岳南広域都市計画道路 「本市場大湊線・吉原大月線」の 都市計画の変更について

令和8年1月19日（月）・20日（火）

富士土木事務所 都市計画課
富士市 都市整備部 都市計画課

本市場大淵線・吉原大月線の変更について

本市場大湊線と吉原大月線の交差点

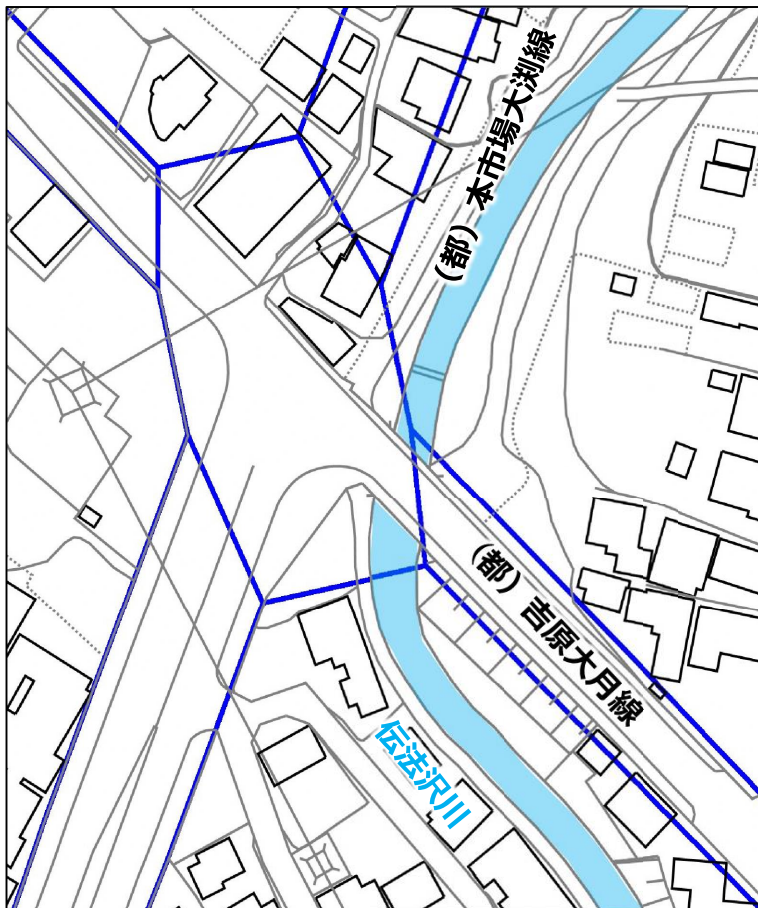
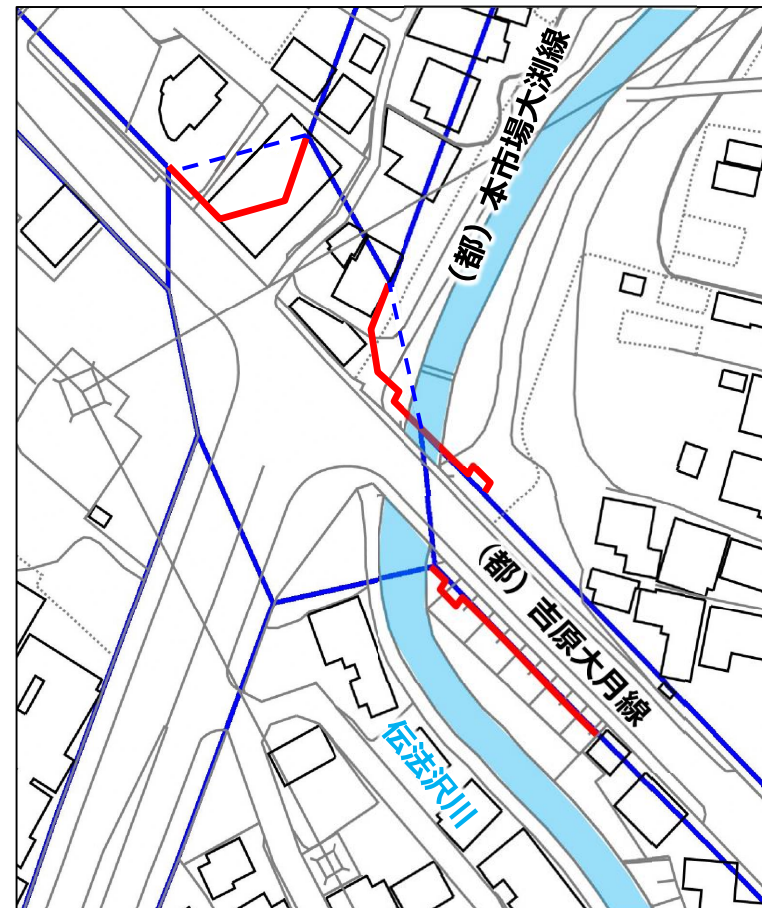
- ・交差点処理検討の結果、隅切りを縮小します
- ・伝法沢川に架かる橋の拡幅、転落防止柵設置により都市計画道路の幅員を拡幅します

本市場大湊線

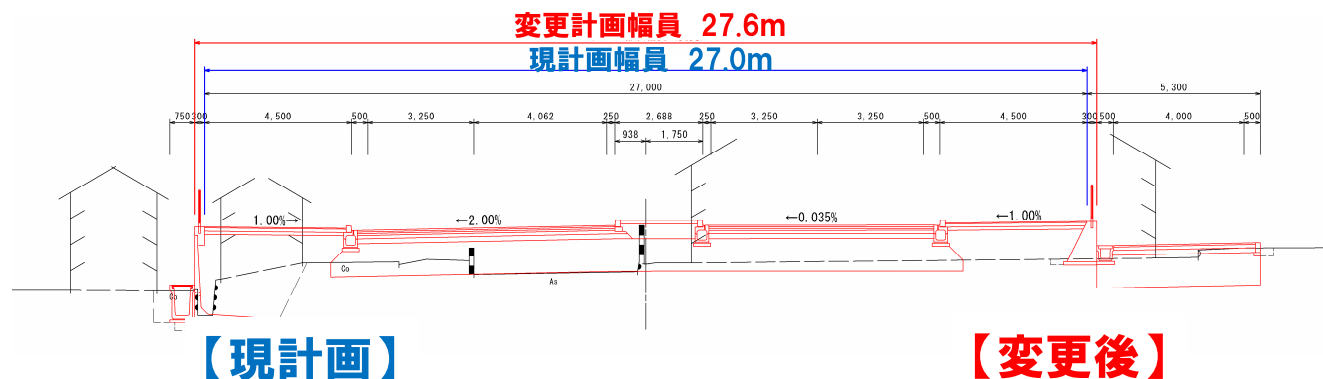
・道路設計の結果、沿道との高低差に対応するための転落防止柵を設置するため、本市場大湊線の一部の都市計画幅員を拡幅します

吉原大月線

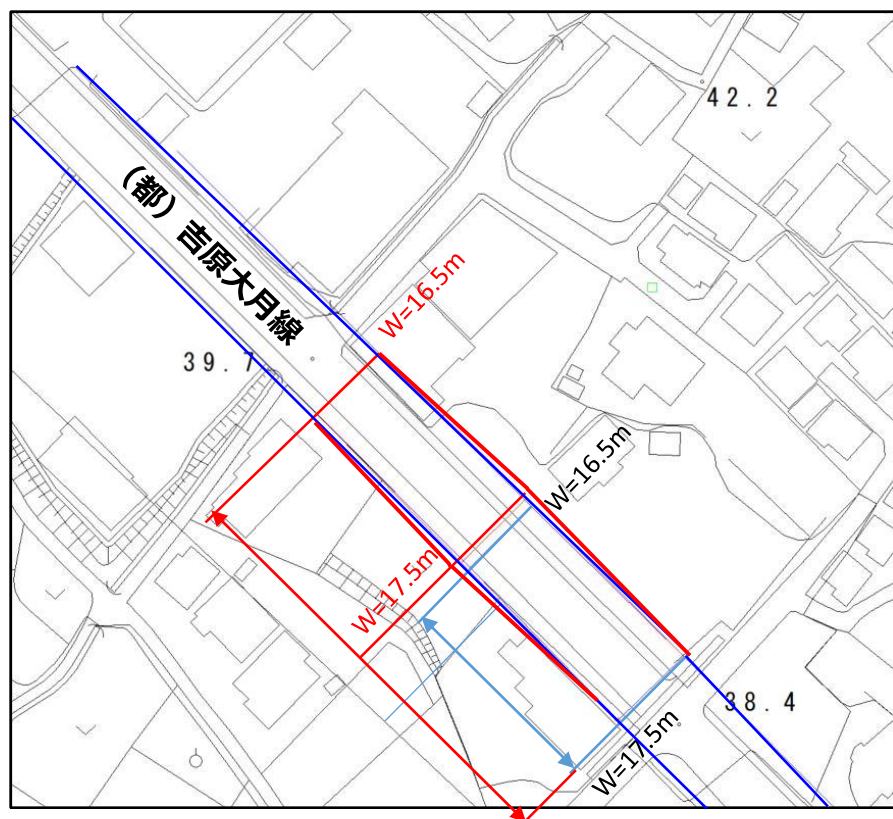
・吉原大月線の将来交通量の推計に基づいた右折レーンを検討した結果、片宿交差点東西の吉原大月線の幅員を拡幅します。

吉原大月線（富士白糸滝公園線、富士停車場伝法線との交差点部分）

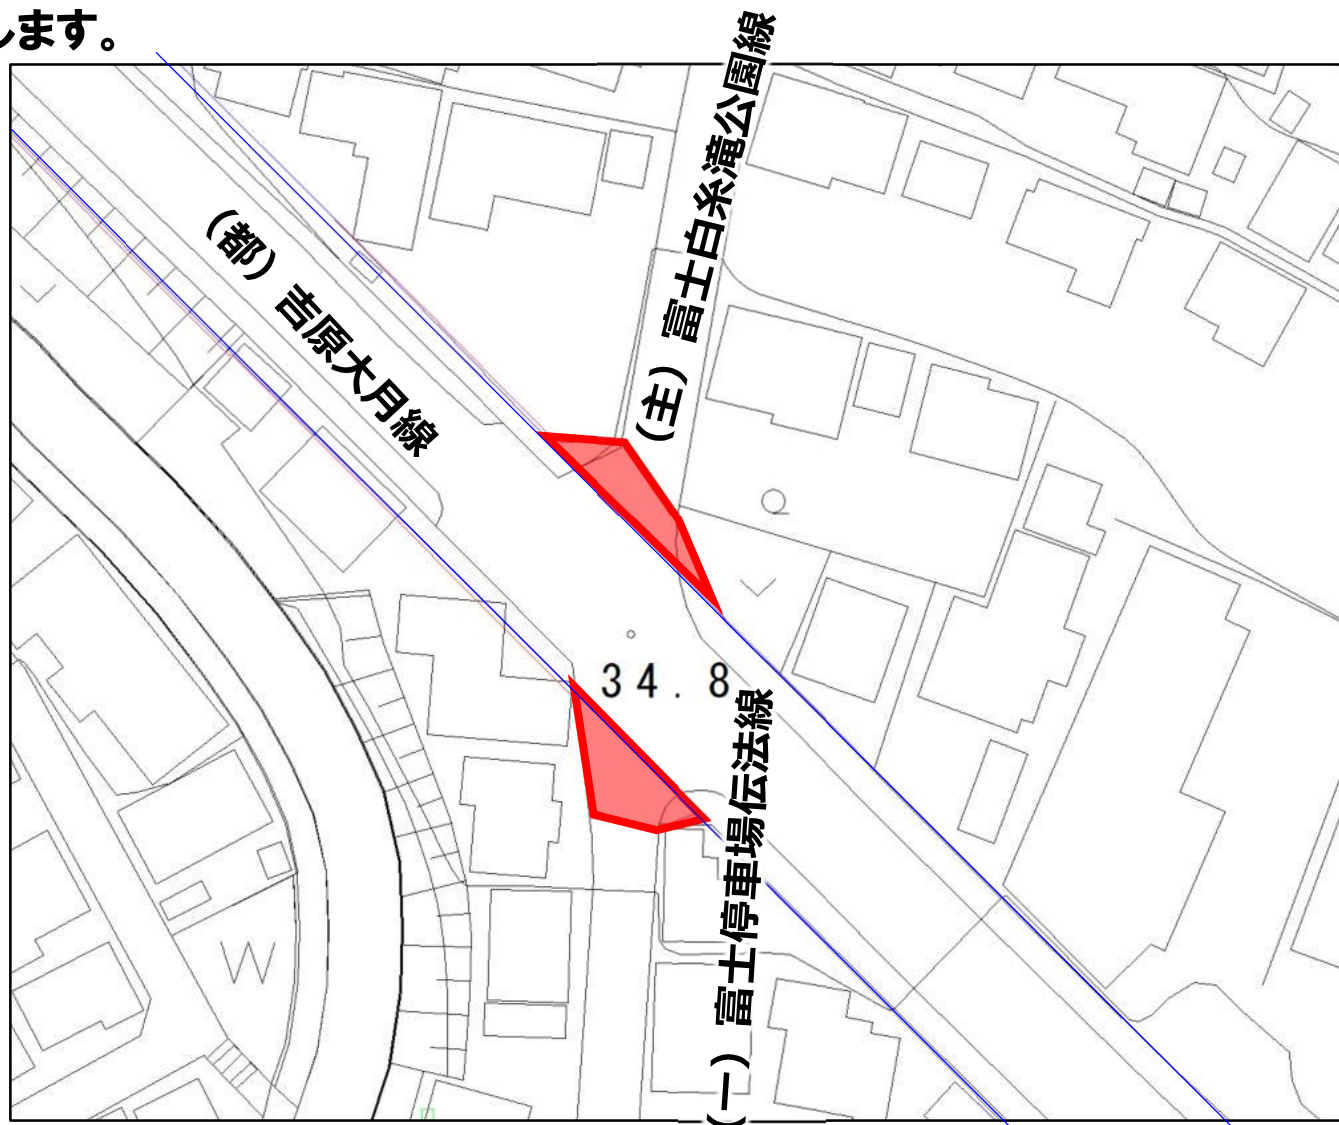
- ・交差点部分の見通しを良くし、歩行者が安全に歩ける幅員を確保するため、隅切り部分を拡幅します。
